MUUTOSMÄÄRÄYS
AIRWORTHINESS
DIRECTIVE

M 1327/85

Scheibe. Pulttien tarkastus ja vaihto.

Koskee: - Korkeusperäsimen pulttia purjelentokoneissa

Kuva 1.

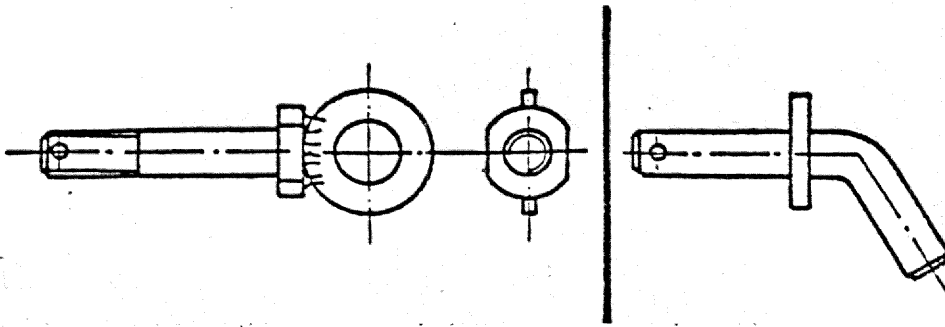
A. Tarkasta ennen seuraavaa lentoa korkeusperäsimen ja lentojarrujen liitospulttien tyyppi. Jos pultin silmukka on hitsattu kuvan 1 mukaisesti pultin varteen (pultti on tällöin DIN-ainesta), niin tee kohdan B mukainen tarkastus ennen lentotoiminnan jatkamista.

B. Tarkasta kuvan 1 mukaiset pultit ennen lentotoiminnan jatkamista vähintään 10 kertaa suurentavan suurennuslasin avulla. Jos pultista löytyy murtumia, niin vaihda se heti uuteen kohdan c mukaisesti. Jos murtumia ei löydy, on pultti vaihdettava 31.12.1985 mennessä.

C. Vaihda kuvan 1 mukaiset pultit 31.12.1985 mennessä kuvan 3 mukaisiin, ilmaiuteräksestä valmistettuihin. Aineksena on joko 1.7214.4 (kaasu- tai kaarihitsaus) tai 1.7734.4 (vain kaarihitsaus).

Kuva 2.

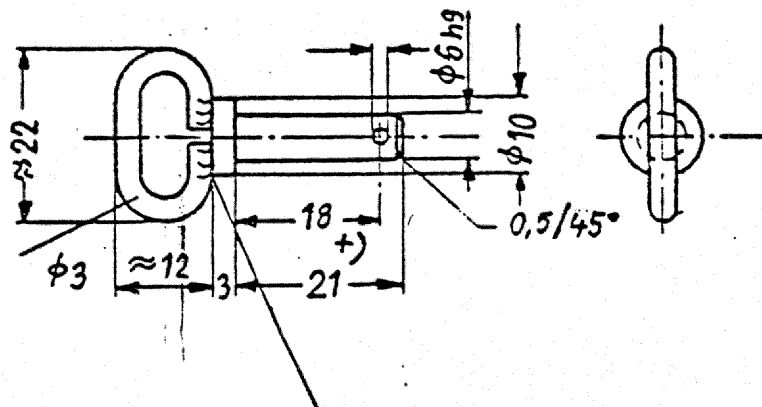
b) kuvan 2 mukainen korkeusperäsimen liitospultti.
